**Tynset kommune****SÆRUTSKRIFT**

Arkivsak: 18/1152

**DETALJREGULERING FOR TORVGATA 4, 6, 7, 8, 9, PLAN-ID 201806:  
SLUTTBEHANDLING**

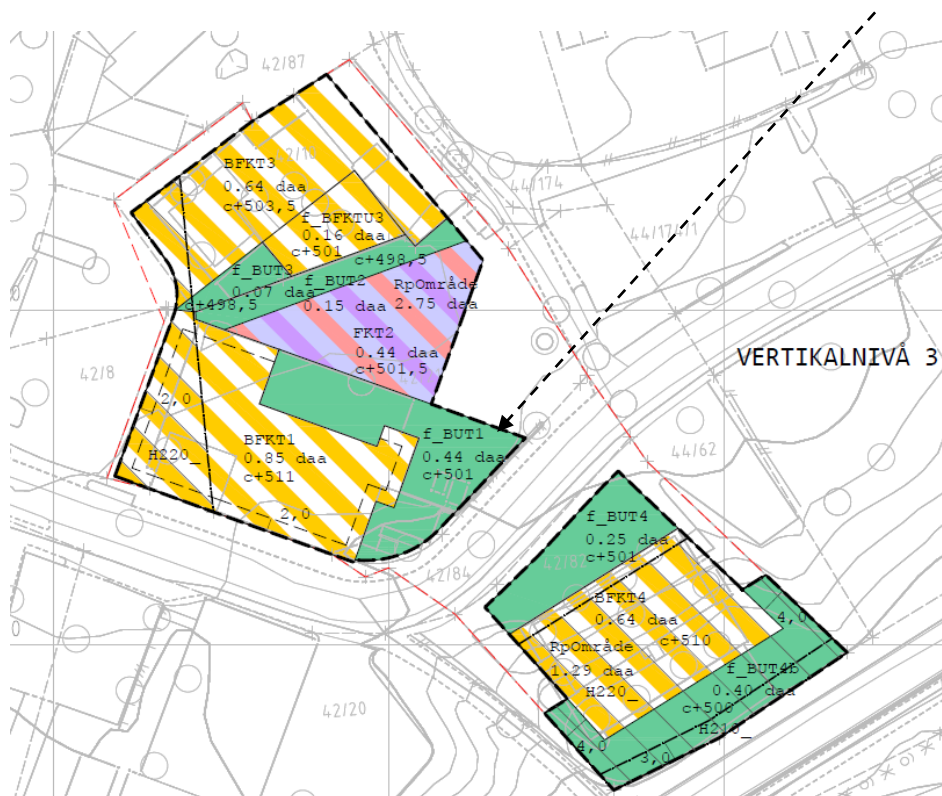
Den 07.06.19 presiserer Fylkesmannen at hensynet til barn og unge ikke i tilstrekkelig grad er ivaretatt og påpeker at når nærlekeplass ikke er lagt på bakkeplan, må tilgang sikres på andre måter, via rampe eller liknende. Atkomst via trapp, slik det er vist i illustrasjonen, sikrer ikke tilstrekkelig tilgang til nærlekeplassen. Videre forutsetter Fylkesmannen at nærlekeplassen skal inntegnes i plankartet slik at det framkommer tydelig at arealene tilfredsstillt kravene gitt i retningslinje for barn og unge. Uten tydelig avmerking i plankartet er det ikke mulig for Fylkesmannen å ta stilling til hvorvidt planforslaget tilfredsstillt krav til solforhold, bredde, utforming mv. Fylkesmannen forutsetter at enkeltpunktene i planforslaget utbedres, og uttalelsene er å regne som en innsigelse til planforslaget dersom de ikke imøtekommes.

Rådmannen har samme oppfatning som Fylkesmannen når det gjelder forholdet til barn og unges nærlekeplass, men det er ikke riktig at nærlekeplassen ikke er tegnet inn i plankartet. Dette arealet heter f\_BUT 1 og vises i plankartetets vertikalnivå 3:

Noe av utfordringen med dette arealet (f\_BUT 1) er at arealet også skal benyttes til uteoppholdsareal for BFKT 1. Til sammen er arealet for f\_BUT 1 på 440m<sup>2</sup>. I planbestemmelse 2.4.2 er det angitt at 200m<sup>2</sup> av dette arealet skal benyttes til nærlekeplass. Øvrig areal skal/kan benyttes til uteoppholdsareal for BFKT 1. Det er i plankart eller bestemmelser ikke angitt hvilken del av f\_BUT 1 som skal benyttes til nærlekeplass.

For å imøtekomme Fylkesmannens krav er det inntatt i planbestemmelsenes pkt. 3.3.1 som omhandler uteoppholdsareal og nærlekeplass (f\_BUT 1) følgende tekst:

Innenfor området tillates felles uteoppholdsareal og nærlekeplass som skal etableres på lokk/tak.

Maksimal tillatt høyde for «gulv/bakkenivå» er kote + 501,0.

Av formålets 440 m<sup>2</sup>, skal minimum 200 m<sup>2</sup> av det arealet med høyest kvalitet for barn og unge benyttes til nærlekeplass. Øvrig areal kan benyttes til uteoppholdsareal for BFKT 1. Nærlekeplassen er felles for alle bo-enhetene innenfor regulert plangrense, vist på vertikalnivå 2. Utførelse og møblering av nærlekeplassen skal utføres i henhold til fellesbestemmelser pkt. 2.4.2. Adkomst til nærlekeplassen skal sikres via heis, rampe el. Trappeadkomst som eneste adkomstløsning til nærlekeplassen tillates ikke.

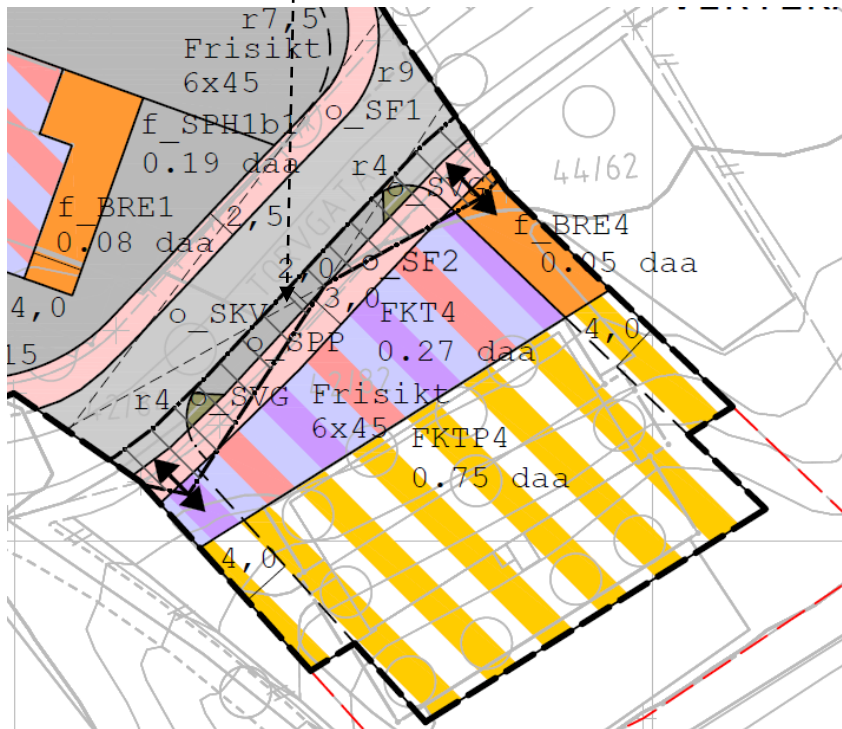
Vider er det foretatt en oppstramming og tydeliggjøring av når fortausløsningen må være ferdig. I utgangspunktet var det angitt følgende:

«Fortausløsning mot 42/21 langs Torvgata må være ferdigstilt før ferdigattest gis»

Dette ivaretar ikke en helhetlig fortausløsning for hele planområdet og det er innarbeidet følgende forslag til ny bestemmelse:

«Fortausløsning for o\_SF 1 og o\_SF 3 må være ferdigstilt før ferdigattest gis bygning tilhørende gnr. 42 bnr. 21.

Fortausløsning for o\_SF 3 må være ferdigstilt før ferdigattest gis til bygning tilhørende og gnr. 42 bnr. 10.

Fortausløsning for o\_SF 2 må være ferdigstilt før ferdigattest gis til bygning tilhørende og gnr. 42 bnr. 82.»

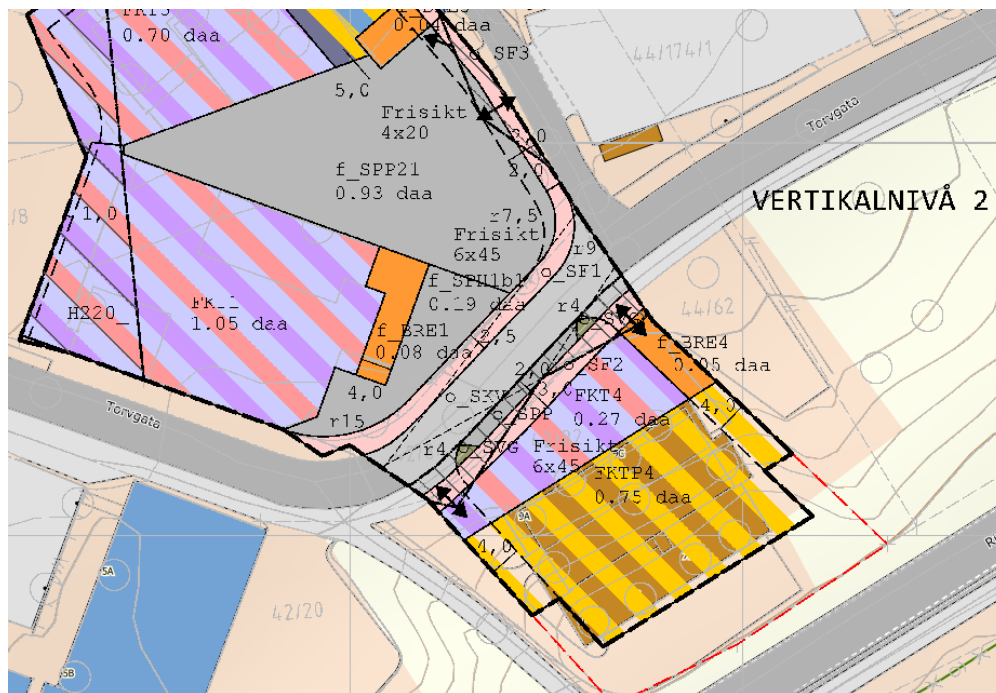
Bildet over viser frisiktsonen skravert med utgangspunkt fra de to adkomstpilene.

Det er ikke angitt noen begrensning av antall parkeringsplasser som tillates innenfor dette området. Etter en avklaring med regulant ble det klart at dette dreier seg om 2 parkeringsplasser, og det er ikke fastsatt hvor disse to plassene skal ligge innenfor o\_SF2. Utfordringen er at hele dette området o\_SF2 ligger innenfor frisiktsonen, hvor det er angitt i bestemmelsene følgende:

Etter rådmannens vurdering vil selv en svært lav hastighet for kunne gi et svært kritisk utfall. Når planen regulerer inn bo-enheter i 1, 2 og 3 etasje på BFKT 4 og deres nærlekeplass ligger

rett over veien for Torggata på område f\_BUT 1, er en langsgående parkering i frisiktsonen å regne som en direkte trafikkfarlig løsning etter rådmannens vurdering, se bilde nedenfor.

Dersom disse to parkeringsplassene trekkes nærmere adkomsten lengst nord ved f\_BRE 4, er dette adkomst over område for varelevering og renovasjon til forretning/kontor/tjenesteyting og parkering. Oppsummert vil disse to parkeringsplassene i frisiktsonen kunne skape svært uheldige situasjoner. Videre vil planlagt fortau o\_SF2 heller ikke bli hengende sammen med resten av dagens fortauet i sør og nord, utenfor planområdet. Dette framgår av utsnittet nedenfor.

De to parkeringsplassene forslås derfor tatt bort og fortauet flyttet tilbake til opprinnelig plassering.
